" MODIFICACIONES PUNTALES NORMAS
SUBSIDIARIAS SAN BARTOLOME "
MODIFICACIONES Nº2 A LA Nº30

NORMAS SUBSIDIARIAS DE PLANEAMIENTO MUNICIPAL DE
SAN BARTOLOMÉ DE LANZAROTE
MODIFICACIONES PUNTUALES Nº2 A Nº30
DOCUMENTO APROBACIÓN DEFINITIVA
DICIEMBRE 1997

MODIFICACION PUNTUAL Nº20

MODIFICACION N°20 - NUCLEO DE PLAYA HONDA
MODIFICA: ORDENACION APARCAMIENTO PARCELA Z.V.P. DEPORTIVA

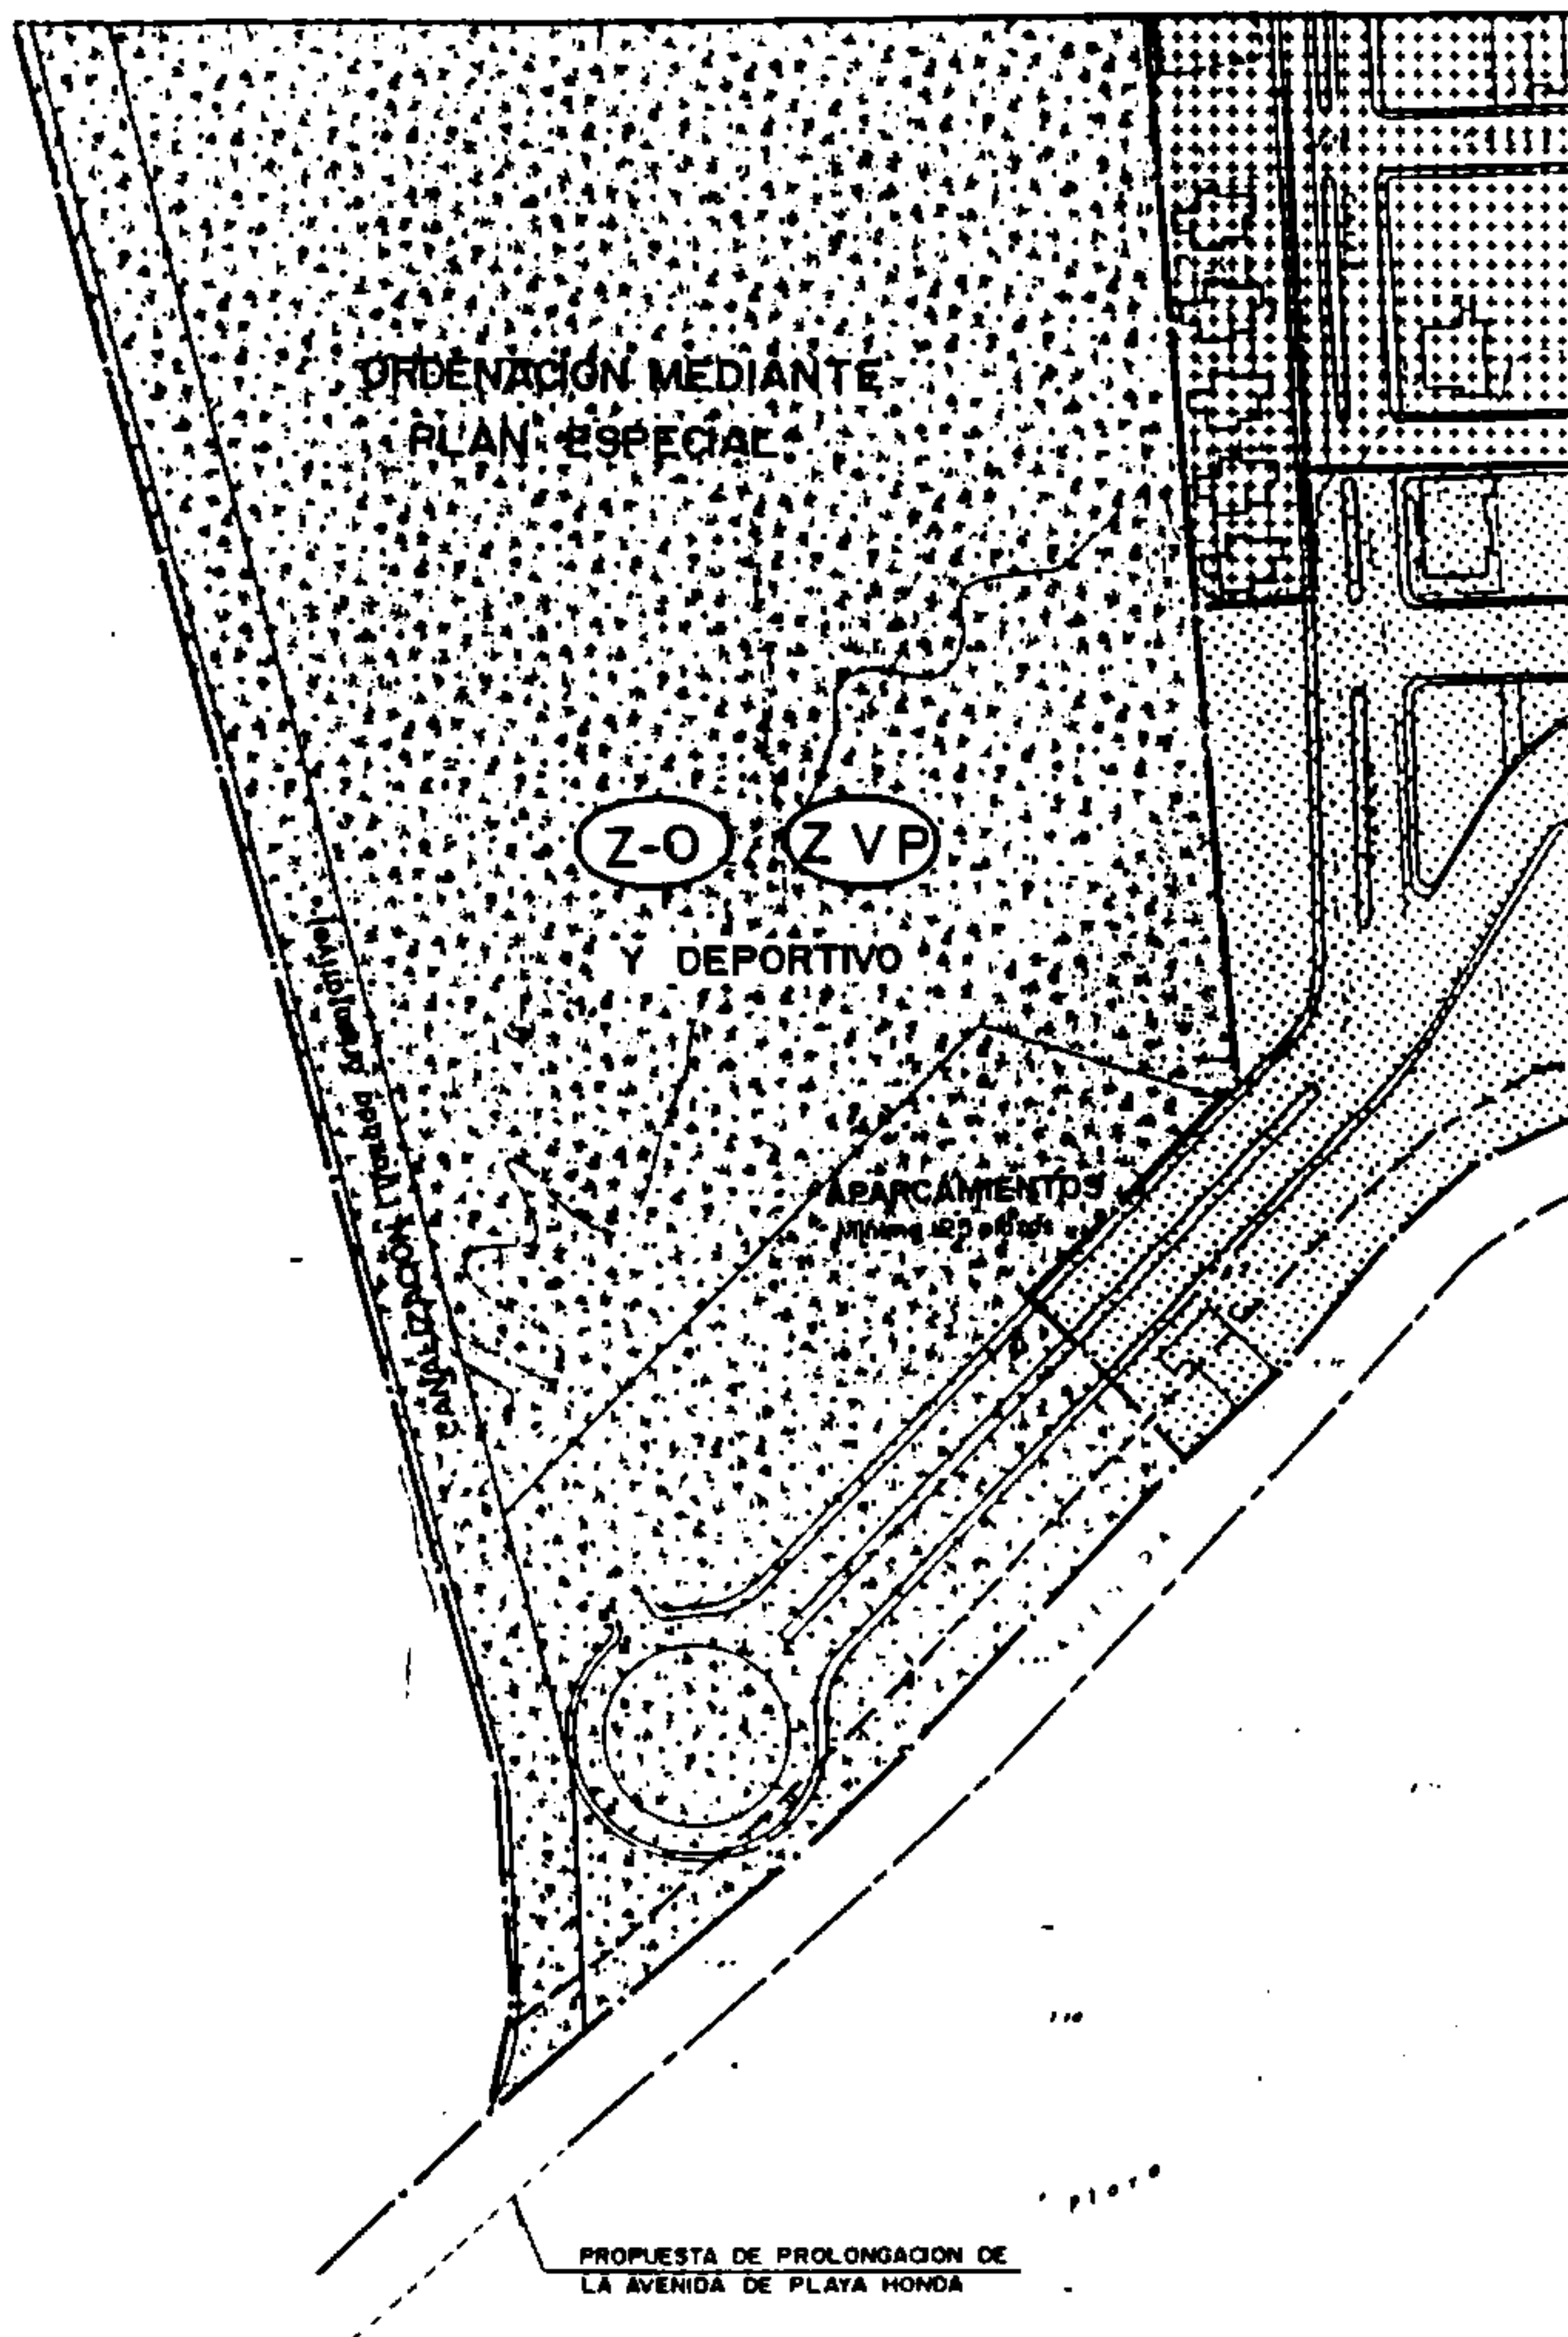
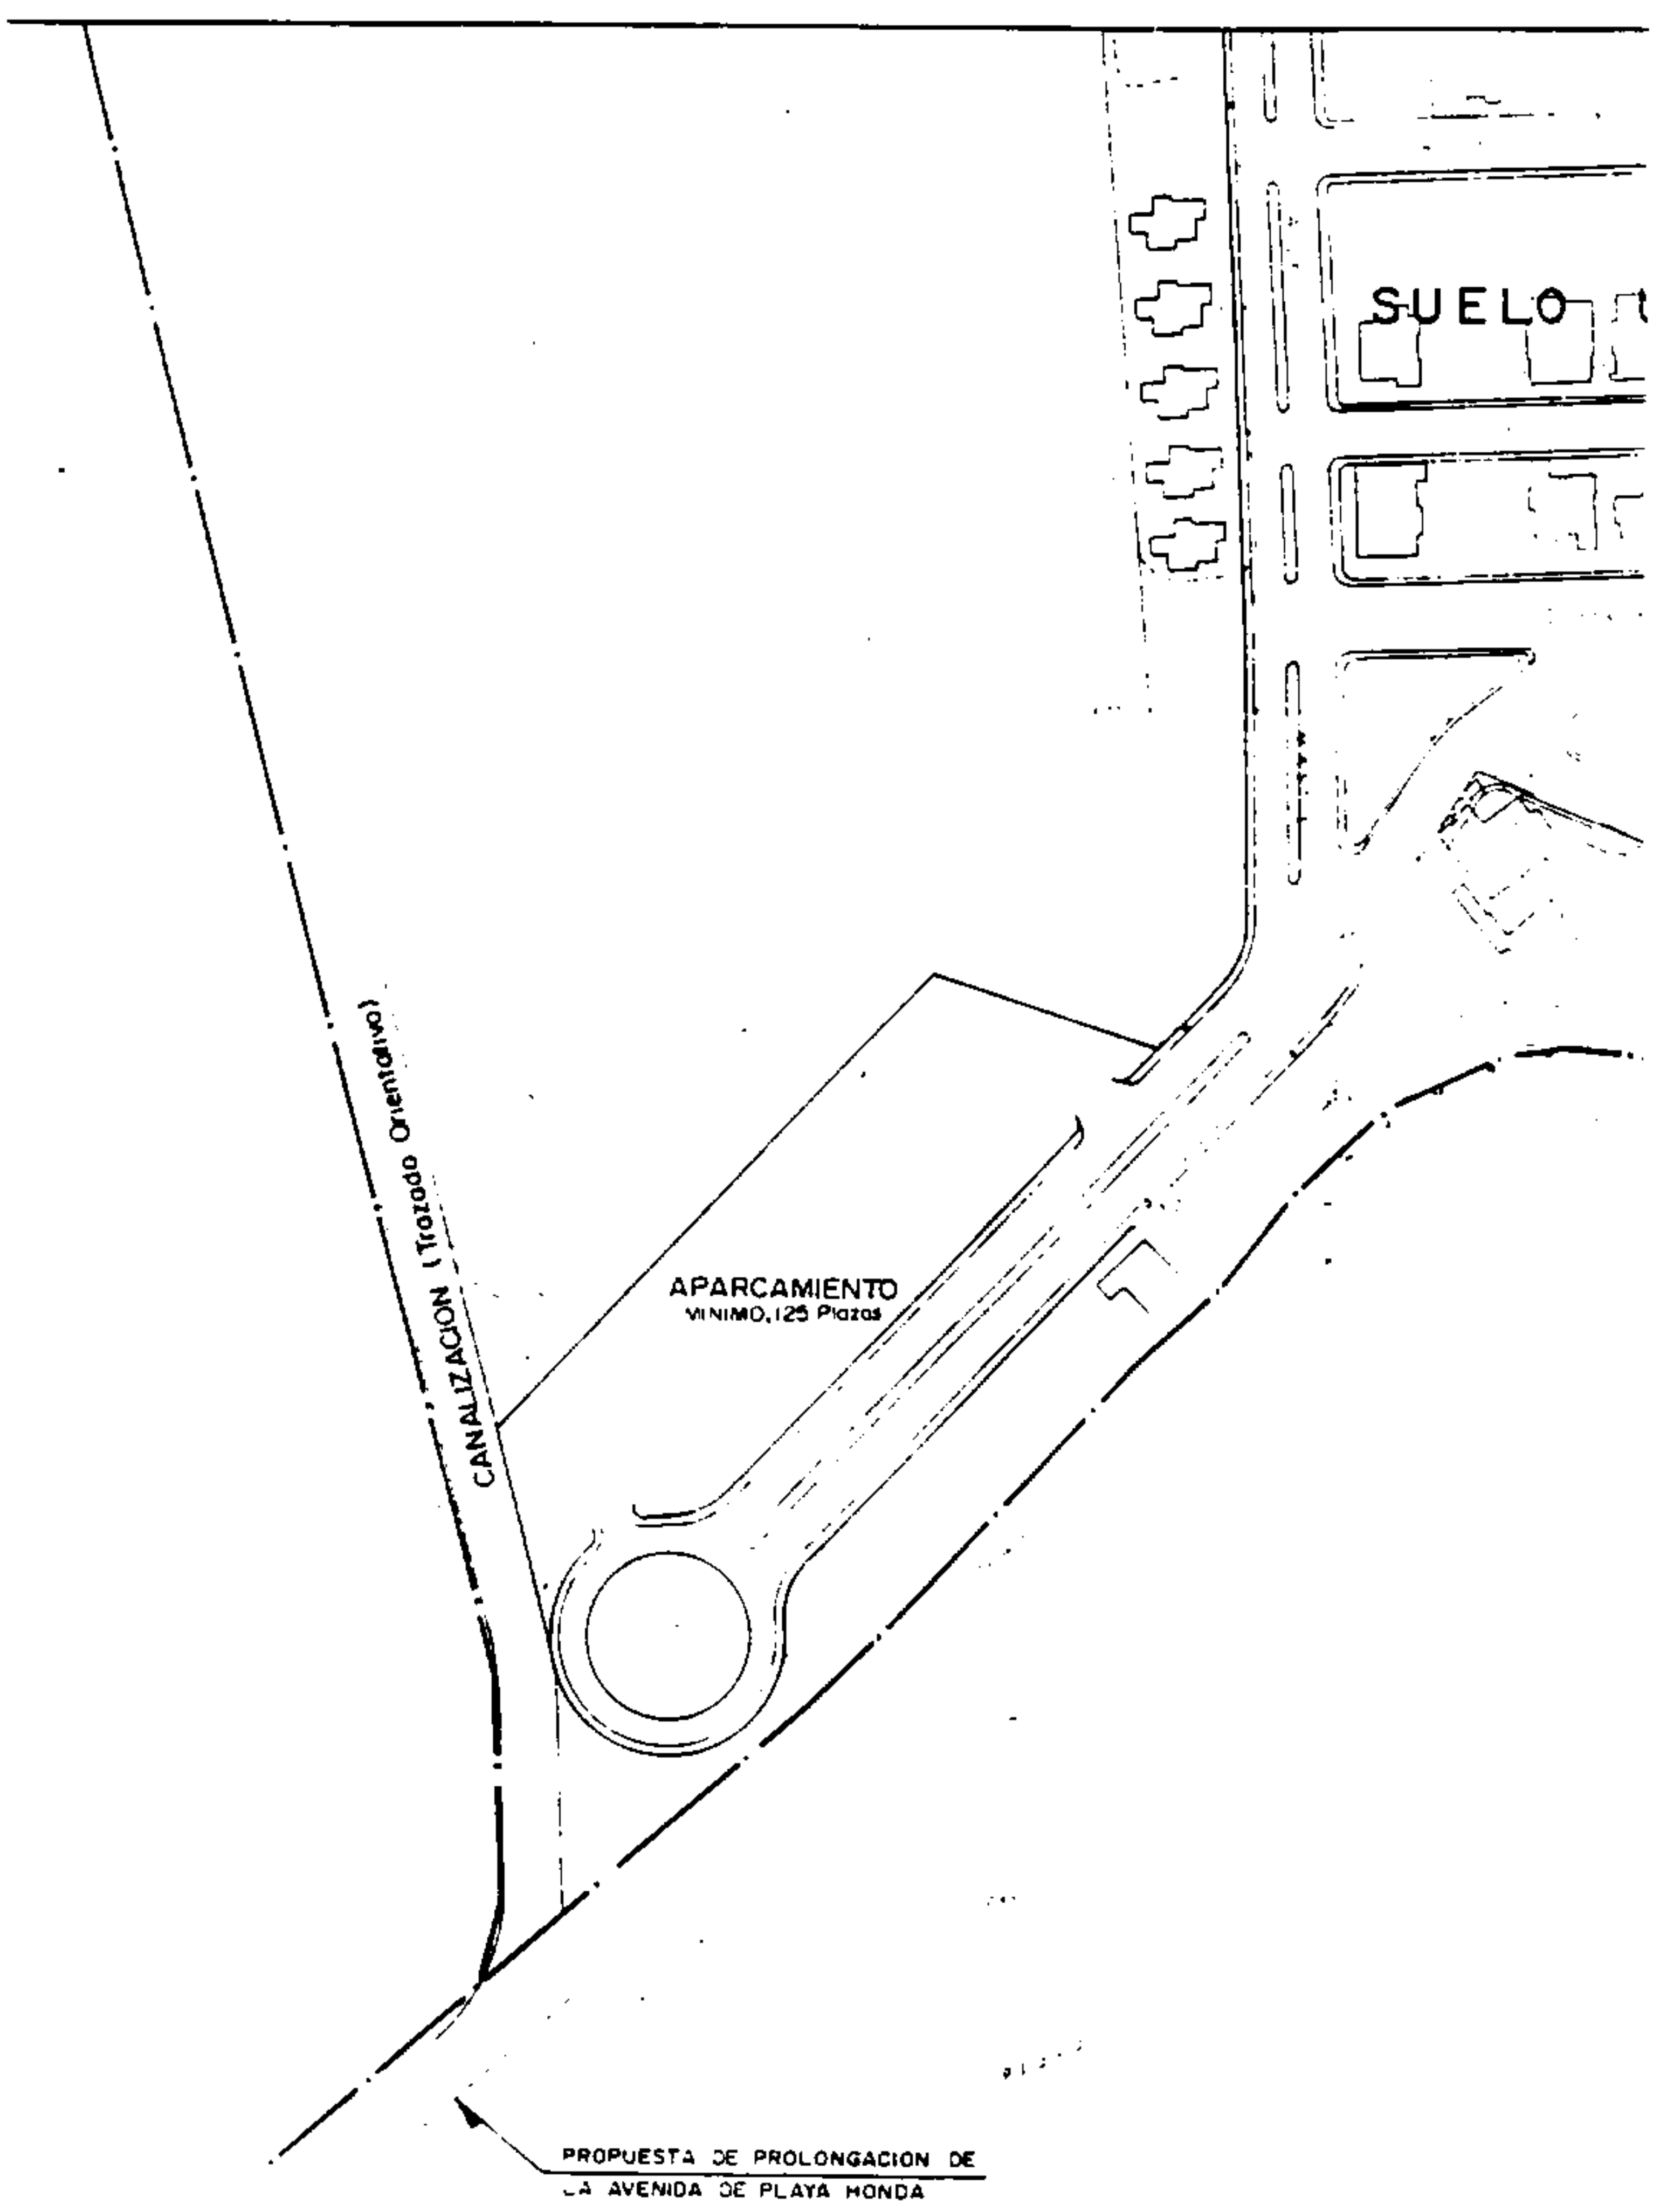
Se propone la modificación del vial de costa, prolongándolo hacia el Oeste.

Igualmente se propone aclarar la ubicación de la canalización y los aparcamientos.

Se propone que la ordenación de la parcela de equipamiento, el remate de la Avenida Marítima y el trazado del tramo final del vial se realice mediante la redacción de un Plan Especial.

La canalización del barranco así como la ubicación de los aparcamientos y prolongación del vial grafiada en los planos son orientativos, su definición y trazado definitivo serán establecidos en el Plan Especial de Ordenación de la zona.. Su desarrollo de hará de acuerdo con las determinaciones que se establezcan en el Plan Especial.

El vial deberá situarse fuera del área de dominio público.
